Stellungnahme

Planungsvorgang Windkraftanlagen Neu-Anspach und Schmitten vor dem Hintergrund der Wasserrahmenrichtlinie 2000/60/EG des Europäischen Parlaments und des Rates vom 23. Oktober 2000 (WRRL)

Erstellt für das Hessische Ministerium für Umwelt, Klimaschutz, Landwirtschaft und Verbraucherschutz. Abgeleitet nach einer vergleichbaren Stellungnahme für das Regierungspräsidium Darmstadt (ursprünglich AZ: IV/Wi 43.2 GB-WP Neu-Anspach)

12. Juni 2014

Abbildung 1: Wasserschutzgebiete im Planungsbereich, Quelle¹, Anlagenstandorte ergänzt

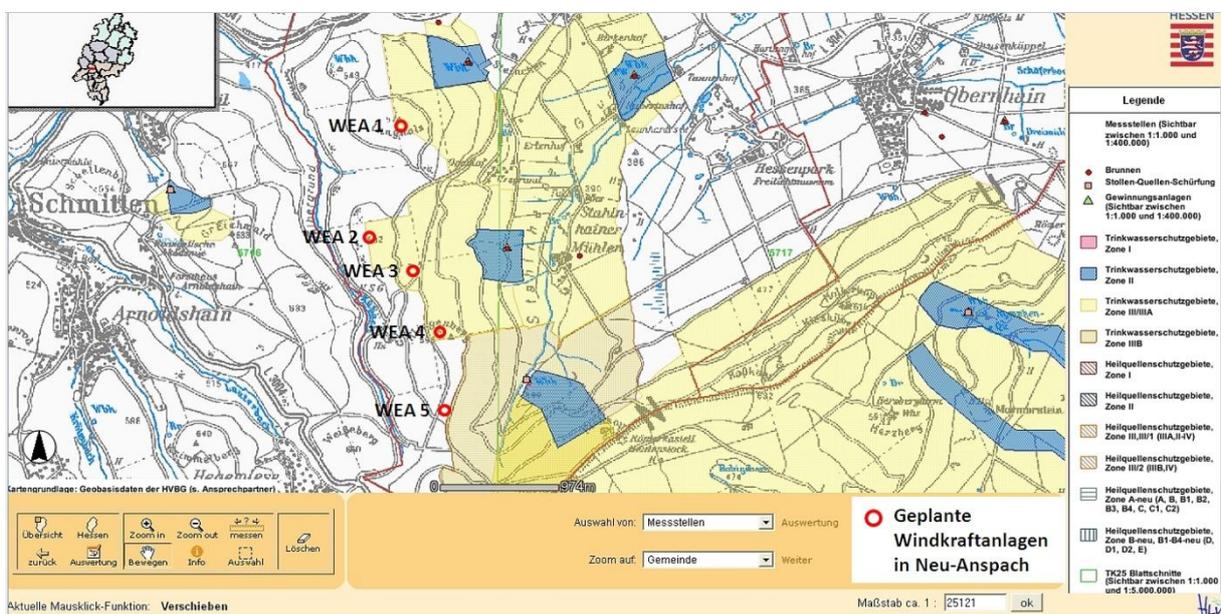
Bis auf die geplante WEA Anlage 5, den Polnischen Köpfen, liegen alle Anlagen in unterschiedlichen, sich überlappenden und zusammenhängenden Wasserschutzzonen der Stufe III/IIIB von insgesamt vier Trinkwasserschutzgebieten, Anlage 1 bis 4 im Bereich von Tiefbrunnen. Anlage 5 liegt in unmittelbarer Nähe zu einer Trinkwasserschutzzone Stufe III des Wasserstollens Anspach im Gegenhang, nahe an ersten oberirdischen Quellzuflüssen zu Au- und Erlenbach und Vernässungszonen mit geschütztem Biotop („Bachauenwälder“ südlich des Klingenberges in Form eines Erlen-Quellwaldes). Im Bereich dieses Biotops wurde im April 2015 eine Quelle als geschützter Biotoptyp festgestellt. Auch im weiteren Umfeld der geplanten Anlagen wurden im April und Juni 2015 Quellen kartiert, die bisher durch die Gutachter des Projektierers nicht berücksichtigt wurden. Die zunächst festgestellte Quelle wurden ins hessische Quellenkataster aufgenommen².

Durch die geplanten Standorte betroffen sind die Wasserschutzgebiete der Tiefbrunnen Langhals, Wenzelborn und Erlenbach im Stahlhainer Grund, sowie das des Wasserstollens Anspach im Gegenhang am Talschluss und Quellgebiet des Erlenbachs.
